改善箇所説明図

改善の内容

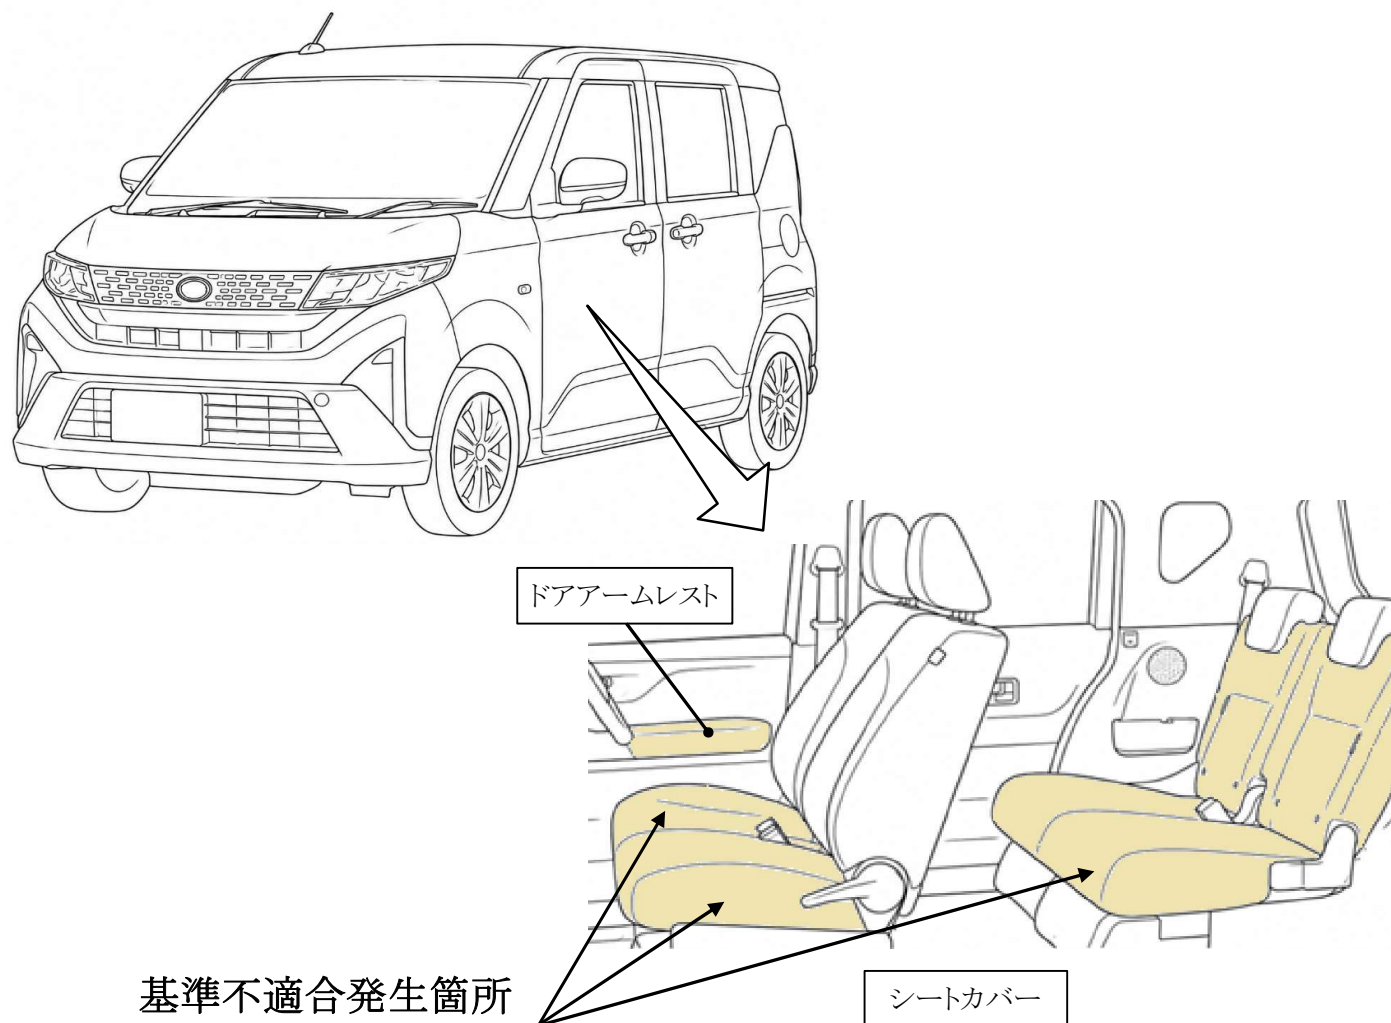
シートカバー及び前席ドアアームレストの特定の内装材において、表皮の加工方法の検討が不十分であったため、燃焼試験時に基準に定められているよりも速い速度で延焼するものがあり、保安基準に適合していないおそれがある。

全車両、車台番号を確認し、いずれかの改善措置を行う。

- ①シートカバーを対策品に交換し、ドアアームレストを良品に交換する。
- ②ドアアームレストを良品に交換する。
